ANALISIS DE PROYECTO EN PABELLÓN DEPORTIVO AZAGRA:

ANALISIS DE PROYECTO EN PFC: PROYECTO ANEXO PABELLÓN DEPORTIVO AZAGRA:

ESTUDIO DE DOCUMENTACIÓN REDACTADA EN PROYECTO:

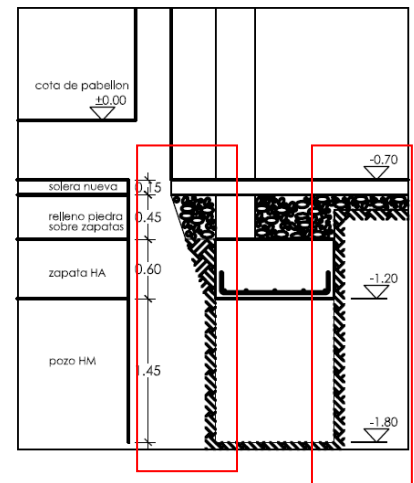
En el plano de la cimentación queda completamente clara la manera de ejecutar las cimentaciones. Sin embargo se encuentran ciertos errores de grafismo de los planos en los que al sumar las medidas de las cotas de profundidad dan valores diferentes como se observa en este detalle.

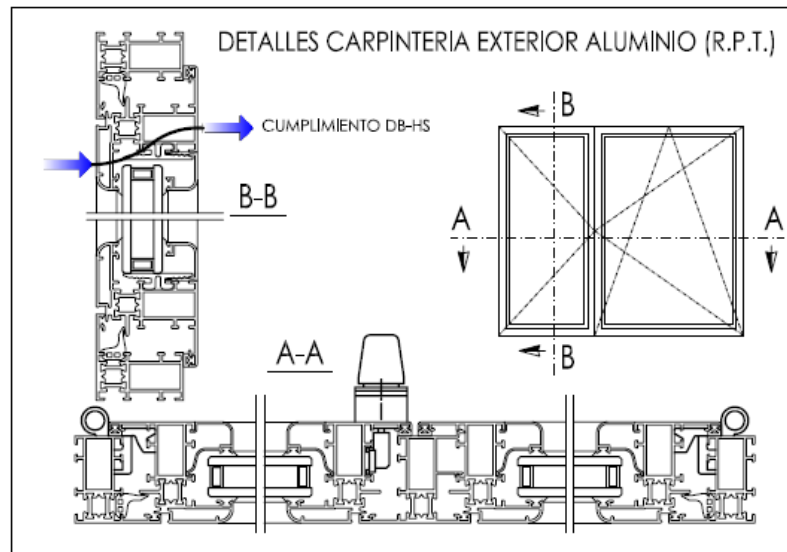
Adjunto una imagen del detalle de los planos porque es curioso que en la memoria se definen las carpinterías de forma muy árida. Y luego no tanto en el plano de carpintería, pero sí en las mediciones se definen con hasta el último detalle del burlete de goma.

En su definición de la carpintería exterior dejan de reflejar:

Los perfiles utilizados, el tratamiento protector, los herrajes de exterior, No definen la clasificación de la carpintería a permeabilidad del aire (A), estanqueidad al agua (E), resistencia al viento (V), Define por encima el aislamiento térmico diciendo que quiere que sea de rotura de puente térmico,

El aislamiento acústico no lo menciona .

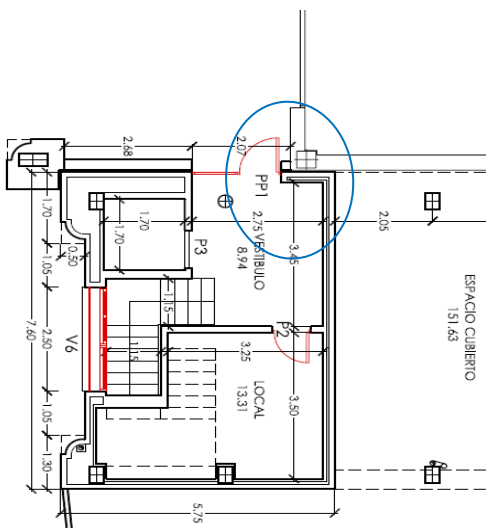
En la entrada de la planta baja que es el único punto de accesos cercanos entre dos edificios coincide con una salida de una portón basculante que no está a 2 metros de otros huecos cercanos en la fachada. Se queda a solo 1,30 m.

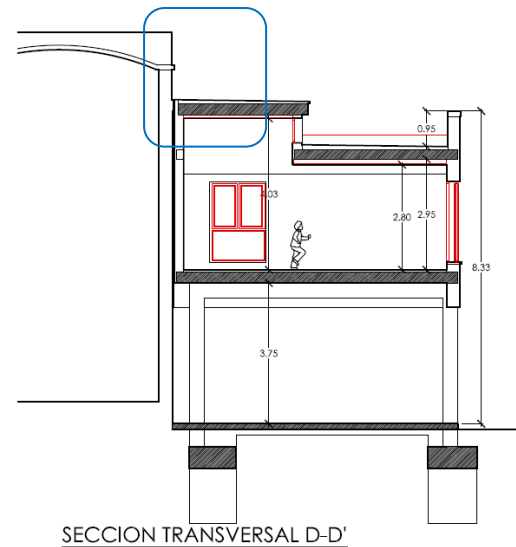
Esto es cierto, al no existir dos sectores diferenciados muchas de esas normas no son aplicables, aun así entre la cota de cubierta del polideportivo y del anexo hay mucha diferencia, y como dicen en el apartado SI 2.2.1 al final: ...” Como alternativa a las condiciones anteriores puede optarse por prolongar la medianería o el elemento separador de 0,60m por encima del acabado de la cubierta.”...

En este caso entre las dos cubiertas hay una diferencia de altura mas importante como puede verse en el recuadro azul.

DETALLE BARANDILLA
INTERIOR 1:20

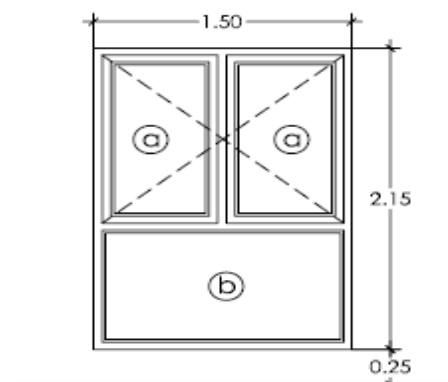
En el caso de la ventana balconera, queda impracticable hasta una altura de 110 cm. Con la parte baja acristalada mediante un vidrio Securit (3+3)+12+(3+3), con lo cual queda asegurada con un vidrio que soportaría impactos asegurando que una persona no pueda caerse por ese hueco bajo.

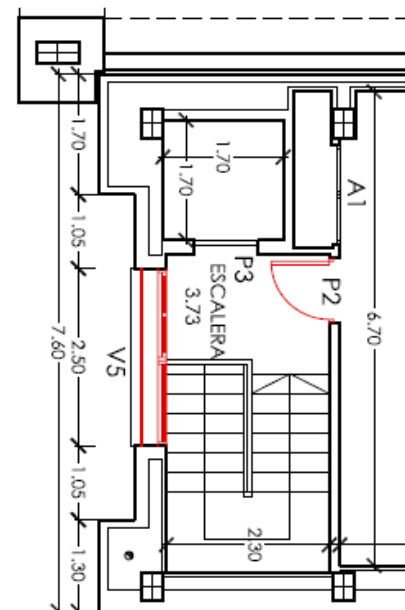
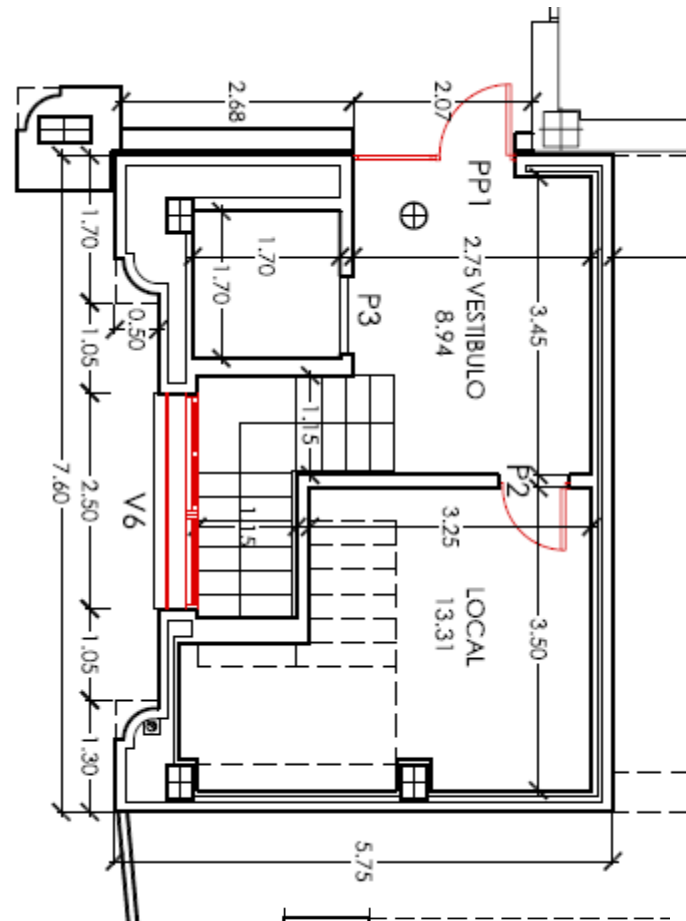
Sin acotar en planos en concreto dichas medidas en un detalle. La única medida que han dejado acotada es el ancho de la escalera de 1,15 m. Y según el apartado 4.2.2 del CTE DB SU en la tabla 4.1 si se dedica a la pública concurrencia debe de tener de ancho 1,20 m como mínimo de anchura útil.

Alturas de descansillos desde la cota $\pm 0,00$

cm: 87,5 cm, 222 cm y 350 cm pero como en ningún caso sube 320 cm desde un plano a otro, entonces cumple.

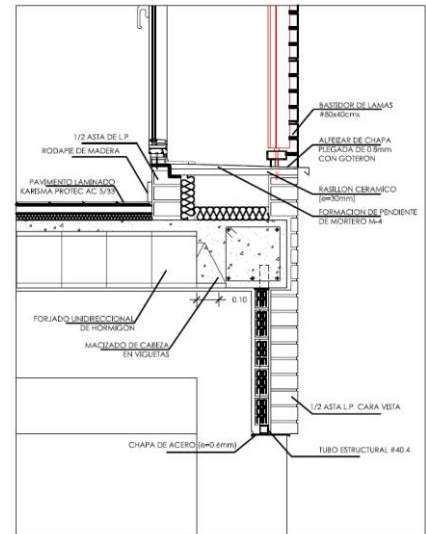
→ Examinados los planos y aunque exista una distancia de recrado alrededor del pilar, ni en planos ni en mediciones o pliego se especifica con su forrado mediante aislante térmico.

$\rightarrow f_{RSi} = 1 - U \times 0,25 = 1 - (1,8 \times 0,25) = 1 - 0,45 = 0,55 < 0,61$ NO CUMPLE

Se producirá un puente térmico que se deberá subsanar en obra si no se quiere arriesgar a tener condensaciones y humedades en un futuro, si no se aíslan los pilares.

CUBIERTA TRANSITABLE:

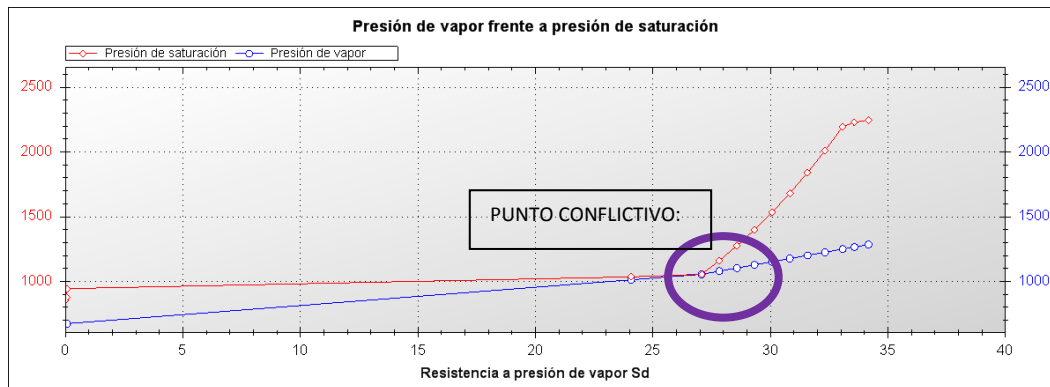
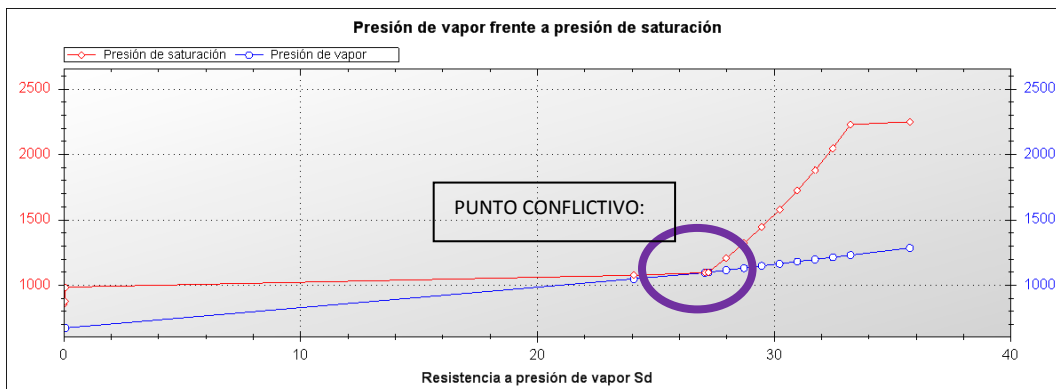
En ambos gráficos existe un punto en el que casi coinciden la presión de saturación con la presión de vapor. Aunque se intenta que este punto de cercanía coincida mas hacia el exterior de la capa de impermeabilización. Observando los gráficos vemos que aunque todas las capas nos digan que cumplen, el cerramiento de cubierta parece hacerlo de manera mucho mas holgada que el de fachada.

Deberemos vigilarlo en ejecución.

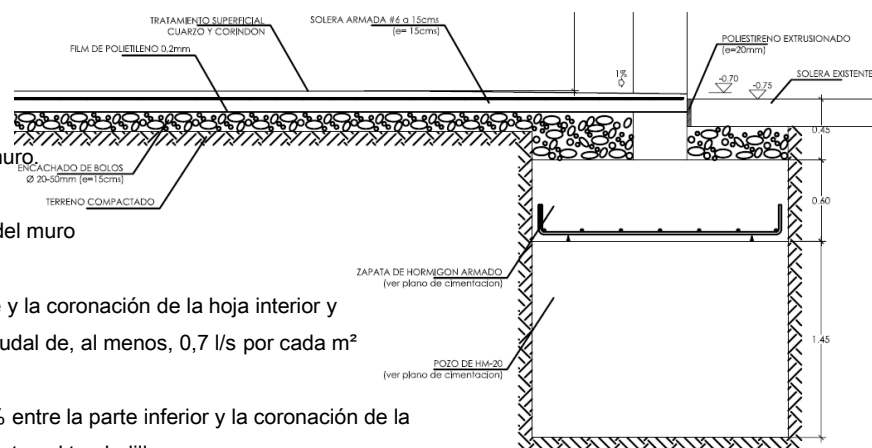
El proyecto prescribe la ventilación de dicha cámara del forjado sanitario en la memoria del CTE. Sin embargo en ningún plano a detalle queda plasmado dejando un margen que puede inducir a error.

Figura 2.8 Ejemplos de encuentros de la fachada con los forjados

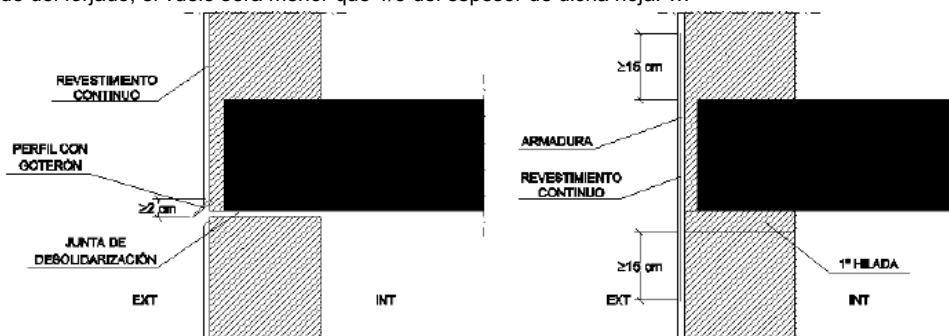
En ejecución lo se está haciendo es no unir con mortero la ultima hilada de ladrillo con el forjado. Esta ultima hilada se ejecuta mediante yeso, que es mas blando. En planos no está grafiado pero en el el pliego lo que se prescribe (que es lo correcto con el CTE) es que se coloquen dos bandas de material elástico y e impermeabilizante a ser posible. Y también se prescribe en el pliego que la tongada de mortero entre la fábrica y el ladrillo se disponga 24 h después.

Figura 2.9 Ejemplo de encuentro de la fachada con los pilares

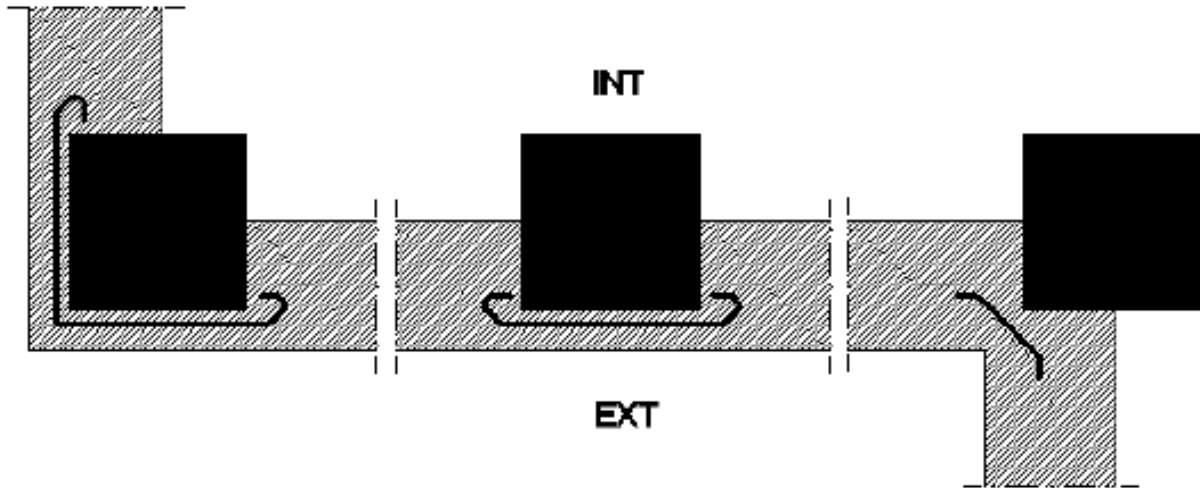
Durante la ejecución de las hojas del cerramiento se reforzó en las esquinas mediante llaves de acero de 8 mm de diámetro. En esquinas se utilizaron llaves de chapa desplegada que para estas soluciones opino que funciona mejor.
